1.12 発電所外への放射性物質の拡散を抑制するための手順等

泊発電所3号炉 技術的能力 比較表

第1.12.3 図 発電所外への放射性物質の拡散抑制操作手順タイムチャート

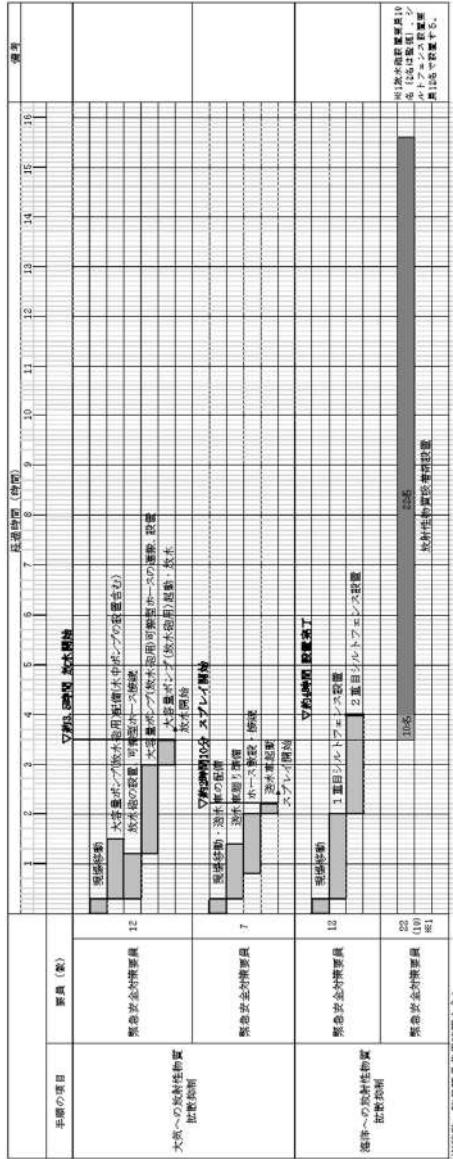
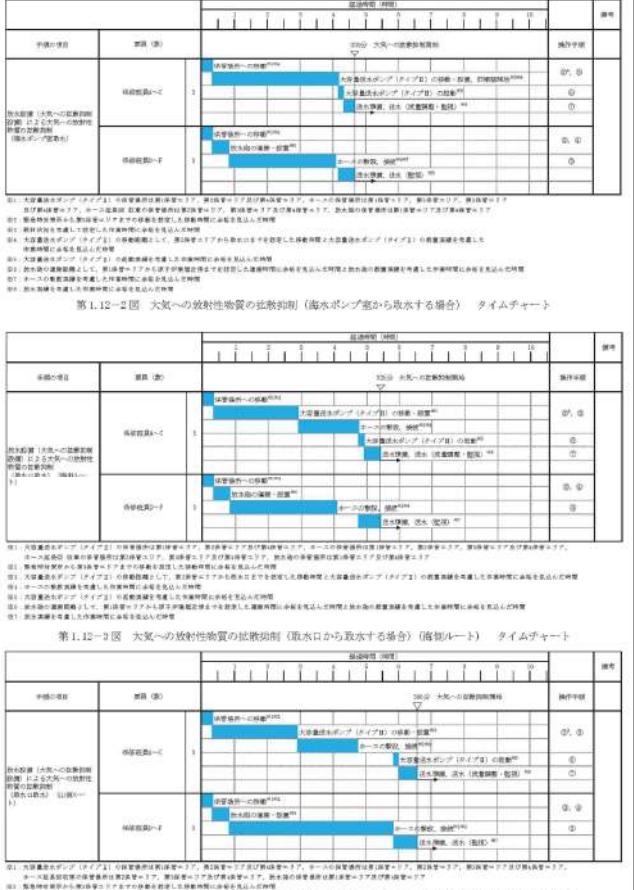
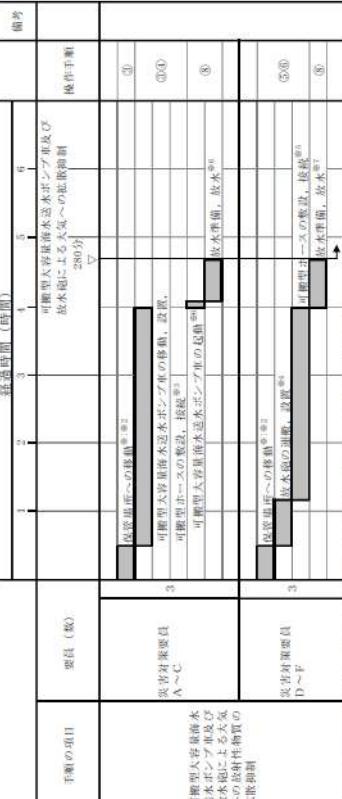
- 【大飯】
 記載方針の相違
 (女川審査実績の反映)
 ・タイムチャートと操作手順番号を紐づけ
 ・補足の充実
 ・備考欄の追加
 【女川】
 記載表現の相違
 ・「放水」の表現は大飯と同様

<table><tr> <th colspan="2">経過時間(時間)</th> <th rowspan="2">参考</th> </tr><tr> <td colspan="6">可搬型大容量海水送水ポンプ車及び放水砲による大気への放射性物質の拡散抑制 280分以内</td> </tr></table>

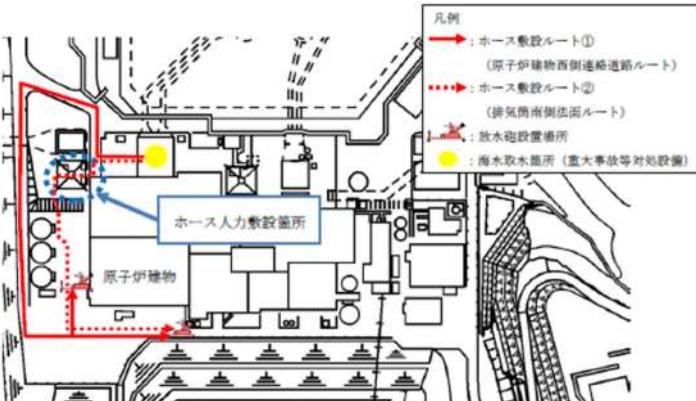
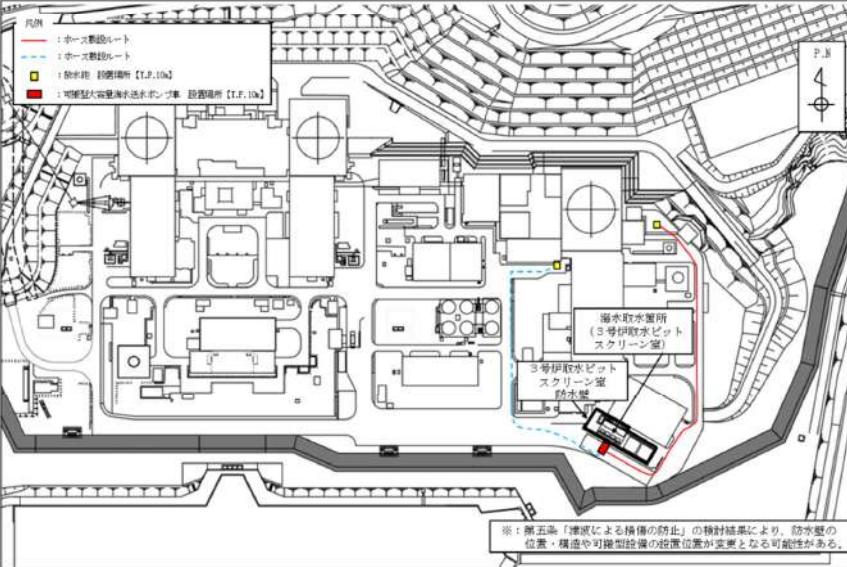
⑥	放水準備、放水(流量調整・監視)	35分 (3名)	【放水準備】 - ホース水張り: 15分 【放水(流量調整・監視)】 - 送水状況の確認・流量調整: 20分		
⑦	放水準備、放水(監視)	40分 (3名)	【放水準備】 - 放水砲の角度、設定容量及び接続状態の確認: 5分 - ホース水張り: 15分 【放水(監視)】 - 放水状況の確認: 20分		
訓練実績を踏まえ、以上のとおり作業時間を想定しているが、第1表に示す①③④⑦作業(②⑤⑥は除く*)の合計280分と想定している。 ※②⑤⑥の作業は、第1図のとおり、③④⑦の作業と並行で実施するため合計時間に影響しない。					
【島根】 記載内容の相違 ・泊は女川と同等の記載内容とした。
